Rapport du Groupe de travail des dispositions générales de sécurité sur sa cent quatrième session (15-19 avril 2013)

Additif 1

Projet d'amendements au Règlement n° 107 (par. 6)

Complément 1 à la série 05 d'amendements au Règlement n° 107

«Figure 23

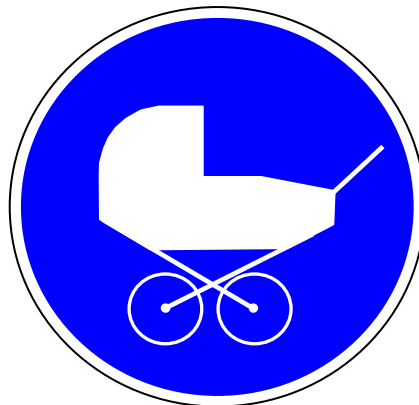
Figure 23, modifier comme suit:

PICTOGRAMMES RELATIFS À L'ACCESSIBILITÉ
(voir annexe 8, par. 3.2.8, 3.6.6 et 3.10.4)

Modèle B

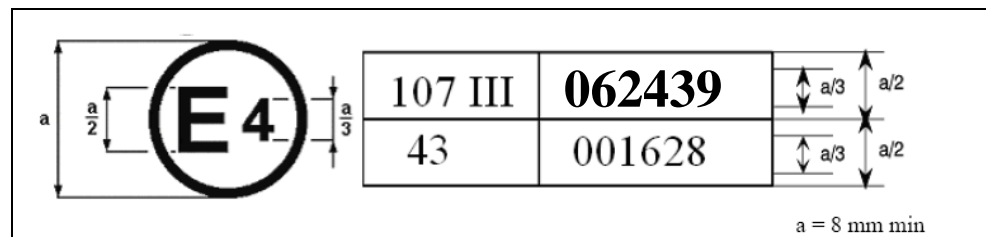
Annexe 2, modifier comme suit:

La marque d'homologation ... du Règlement n° 107 incluait la série **06** d'amendements et le Règlement n° 43 était sous sa forme originale.
